MAATREGELLEN OUDE VEERSEWEG

LANDSCHAPSTOETS
aanvullend advies toepassing zonnepanelen

Gemeente Middelburg

25 mei 2018

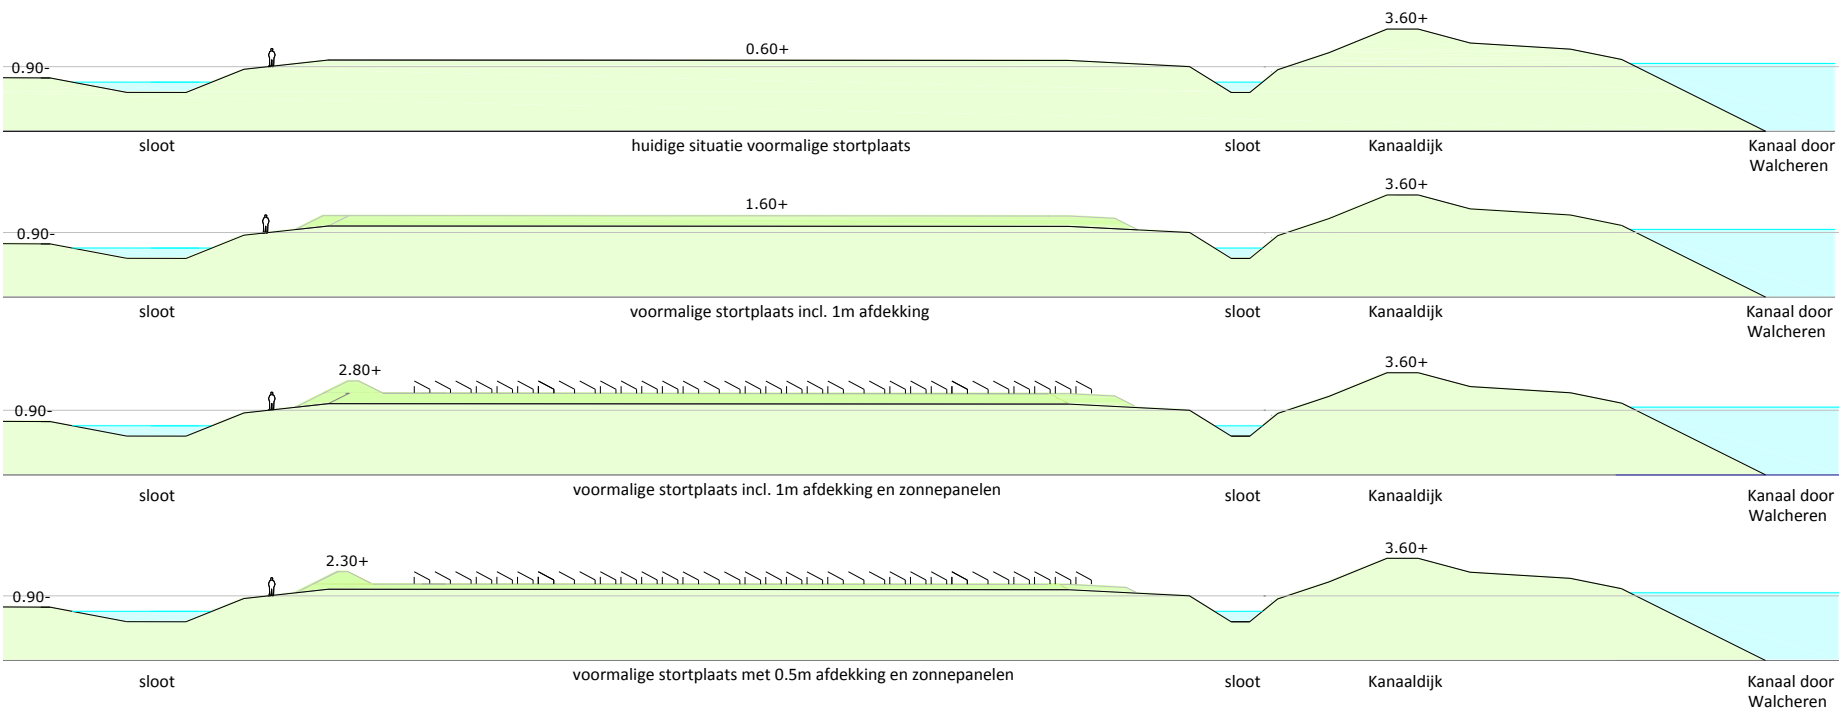
In het linker aanzicht hiernaast en in de doorsneden op de volgende bladzijde is te zien dat voor de landschappelijke inpassing van de panelen een grondwalhoogte vereist is die minimaal even hoog is als de zonnepanelen. Deze hoogte bedraagt ca 1,2-1,5 m, deze komt bovenop de geplande ophoging van 1m. Dit betekent dat de grondwal 2,2-2,5 m hoogte zal worden en de totale verhoging ten opzichte van het omliggende maaiveld ca 3,2-3,5m zal bedragen.

Ten opzichte van de open omgeving is dit een behoorlijke hoogte. Wanneer de taluds met gras begroeid zijn zal dit wel enigszins wegvallen tegen de kanaaldijk (die nog een kleine meter hoger is), maar toch zal het element (als dijk met een hoogte van 3-3,5m) vanuit de omgeving goed te zien zijn. Het beeld vanuit de omgeving is een dijk voor een dijk.

Het aanbrengen van een (nog hogere) grondwal tbv de landschappelijke inpassing van zonnepanelen heeft dus een behoorlijke impact op de beleving van het open karakter van het poelgebied. Vanuit het omringende landschap zal het opgehoogde gedeelte inclusief omwalling nog meer gaan opvallen en gaan concurreren met de Kanaaldijk waardoor het landschap nog minder leesbaar wordt.

Inpassing van zonnepanelen is niet zondermeer toepasbaar. Hoe lager de grondophoging kan zijn hoe minder de invloed op de omgeving. Dit pleit voor een zo gering mogelijke grondophoging en een zo laag mogelijke plaatsing van de panelen.

Het advies is te onderzoeken of een oplossing mogelijk is waarbij geen dubbele ophoging (afdekking + landschappelijke inpassing) noodzakelijk is. Wanneer er een minder zware/dikke afdekking van de vuilstortplaats mogelijk is komen de panelen aanmerkelijk lager te staan en is de omwalling ook minder hoog waardoor het element vanuit de omgeving minder zwaar overkomt en minder opvalt.

Vanuit de gemeente Middelburg is ondertussen bevestigd dat een afdekking van de stortplaats met 0,5 m zou moeten volstaan bij toevoeging van zonnepanelen. Dit is zeker een verbetering. Alhoewel het alsnog een behoorlijke landschappelijke ingreep blijft met veel visuele impact in het open poelgebied. (Zoals weergegeven in het rechteraanzicht, de laatste doorsnede op de volgende bladzijde en de daarop volgende impressies.)
